Bemerkungen zu den Gewässerschutzzonen

Ausgangslage Bewertung durch «Pro Tannenberg»:

WEA 1

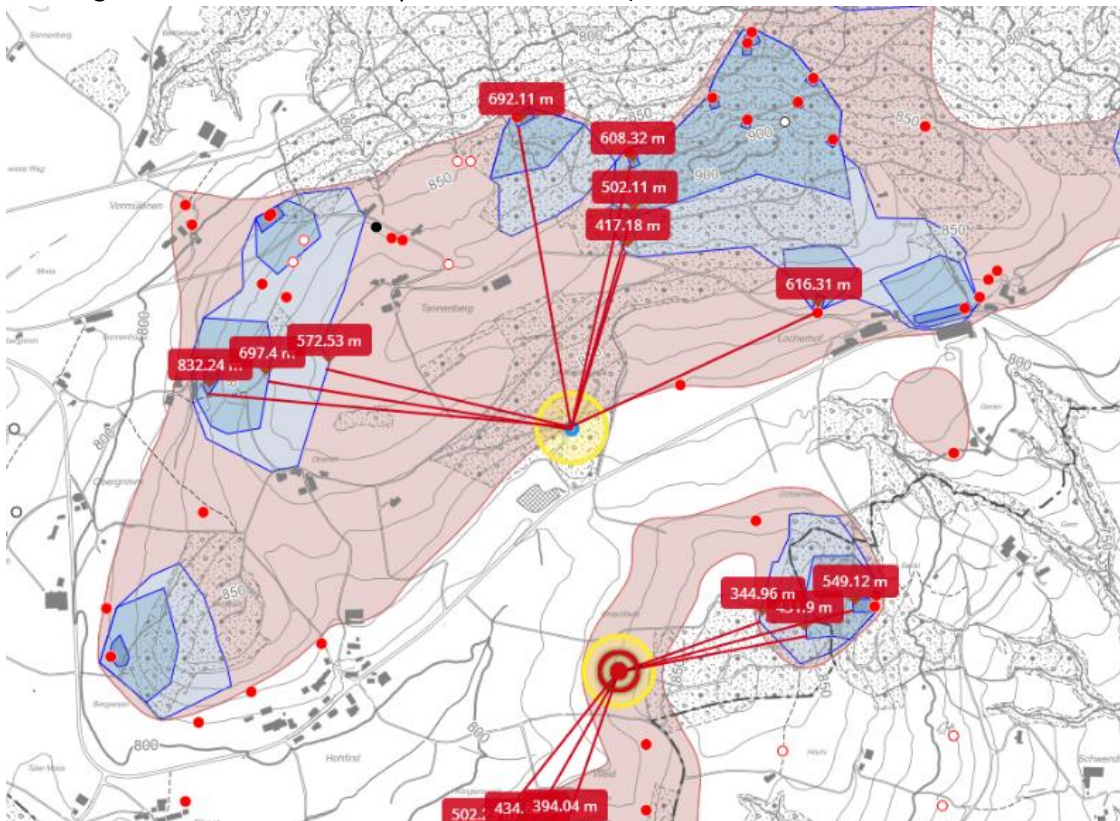
Die WEA 1 wird im Wald 80 m von der Grenze an ein Amphibienlaichgebiet von nationaler Bedeutung und im Wissen, dass ein Gewässerschutz-bereich Au zu fast 50% überstrichen wird und das Fundament unmittelbar diesen Bereich berührt, erstellt. Auflagen für Rotmilane (bis inkl. temporäre Abschaltungen dazu mehr in einem späteren Newsletter) sind wahrscheinlich.

Was Grabarbeiten im und um einen Gewässerschutzbereich Au auslösen können, wird unter WEA 2 genauer beschrieben.

Eine sehr schwierige, maximal herausfordernde Ausgangslage für die WEA 1.

WEA 2

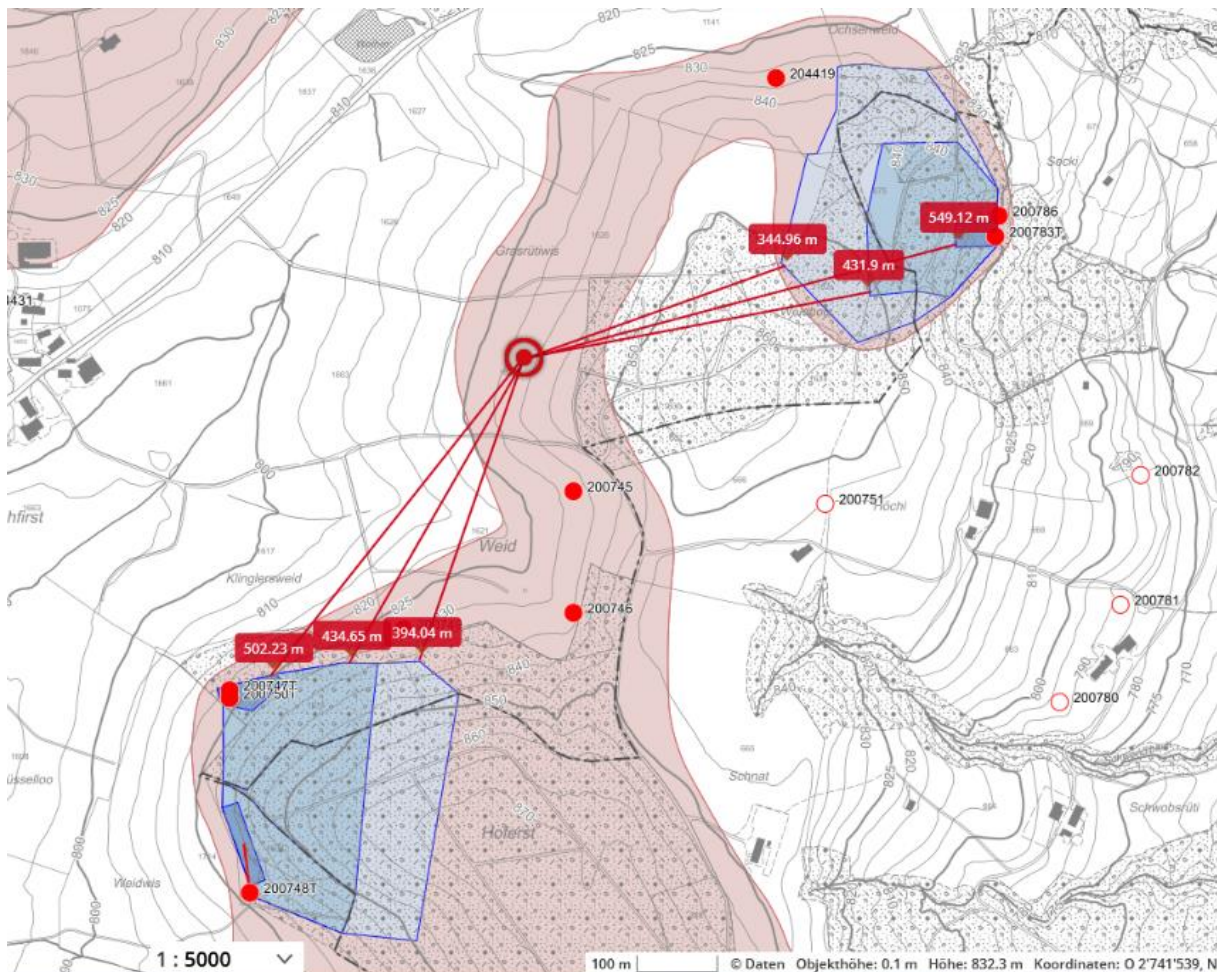
Die WEA 2 kann nicht gebaut werden (Rückzug); vielleicht gibt es einen Ersatzstandort, bei dem die WEA allerdings vollständig in einem Gewässerschutzbereich Au steht (sh. Grafik unten). Deshalb sind Anlagen oder Grabungen, die unter den Grundwasserspiegel reichen oder den Grundwasserstrom stören, streng verboten oder stark reglementiert. Ein tiefer Aushub gefährdet die schützende Deckschicht über dem Grundwasserleiter. Reicht das Fundament oder die Baugrube bis in den Grundwasserspiegel, ist dies gemäss der Schweizer Gewässerschutzverordnung (GSchV) in der Regel bewilligungsunfähig, da es den Grundwasserstrom dauerhaft staut, ablenkt oder das Risiko von Schadstoffeinträgen während der Bauphase drastisch erhöht.

Die Platzierung eines Fundaments für eine 5,5-MW-Windenergieanlage (WEA) direkt im Gewässerschutzbereich Au (ID-GBG 5205) in Waldkirch SG ist rechtlich und hydrogeologisch hochexplosiv und bedarf einer extrem detaillierten Interessenabwägung.

- Bauen im Grundwasser: Ein Schwerkraftfundament für eine 150-m-Anlage reicht oft 3 bis 5 Meter tief (und hat einen Durchmesser von 25 bis 30 m). Liegt der höchste Grundwasserstand (HGW) im Bereich ID-GBG 5205 höher als die Fundamentsohle, ist der Bau gemäss GSchV Anhang 4 grundsätzlich verboten.
- Verengung des Durchflussquerschnitts: Das Fundament wirkt wie ein massiver Betonklotz im Untergrund. Es darf den Strom des Grundwassers nicht aufstauen oder umleiten.
- Verlust der Deckschicht: Beim Aushub wird die natürliche, filternde Bodenschicht unwiderruflich zerstört. Schadstoffe können ungehindert ins Grundwasser gelangen.

- Die genannten Distanzen sind hydrogeologisch kritisch, da sich Einflüsse über das Grundwasser transportieren:
 - o S3 (Weitere Schutzzone) in 350 m: Diese Zone dient als Puffer gegen Unfälle. Bauarbeiten in unmittelbarer Nähe (350 m) erhöhen das Risiko, dass bei Unfällen (z. B. Ölaustritt von Baumaschinen oder Schmiermittel / Getriebeöl während des Betriebs) Schadstoffe innert kürzester Zeit in Richtung der Fassung driften.
 - o S2 (Engere Schutzzone) in 430 m: Die S2 soll verhindern, dass Keime die Fassung lebend erreichen (Fliesszeit meist 10 Tage). Bauliche Eingriffe so nah an der S2-Grenze können hydrogeologische Fließpfade verändern.
 - o S1 (Fassungszone) in 550 m (Oder gar rund 500 m): Die eigentliche Trinkwasserquelle liegt nur 500 bis 550 m entfernt. Das ist eine sehr kurze Distanz für ein industrielles Grossprojekt dieser Dimension.

- Trübung des Trinkwassers: Die Vibrationen können im Nahbereich Feinsedimente (Silt/Ton) im Boden mobilisieren. Wandern diese Partikel durch den Aquifer zur 550 m (500 m) entfernten S1-Zone, kommt es zur Brunnenverstopfung oder Trübung des Trinkwassers.

Im Rahmen des laufenden kantonalen Verfahrens für den Windpark am Tannenberg muss die Axpo mittels numerischer Grundwassermodelle und Erschütterungsprognosen lückenlos beweisen, dass die Schwingungen die Fassungen in der gesamten Umgebung unberührt lassen.

Eine sehr schwierige, möglicherweise unlösbare Ausgangslage für die WEA 2.

WEA 3

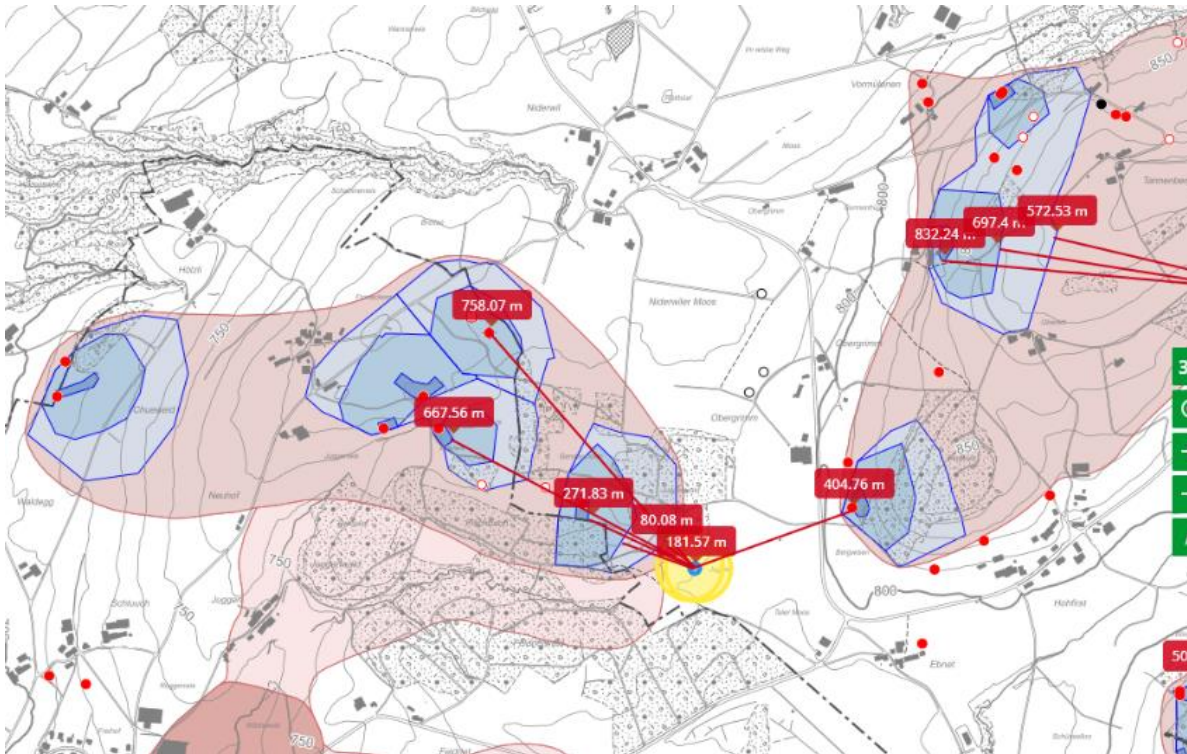
Die WEA 3 kann und darf auf Grund Nähe zu Quell- und Grundwasserschutzzonen und -bereichen im Geotop 314 eigentlich auf Grund der gesetzlichen Grundlagen unmöglich gebaut werden.

Die Distanz zum Gewässerschutzbereich Au ist rund 60 m, zur S3 80 m, zur S2 180 m und zur S1 lediglich 270 m.

Das Killer-Argument für diese WEA im Talermoos ist, dass sich vier gravierende Konfliktpunkte auf engstem Raum überlagern:

1. Direkte Lage im geschützten Geotop 314 (Geologieschutz)
2. Nur 80 m Distanz zur Grundwasserzone S3 (Nahbereich)
3. Nur 270 m Distanz zur Trinkwasserfassung S1 (Akute Gefährdung)
4. Sensibler, unberechenbarer Baugrund aus der Eiszeit (Moräne)

Eine in der Addition der Probleme praktisch unlösbare Ausgangslage für die WEA 3.
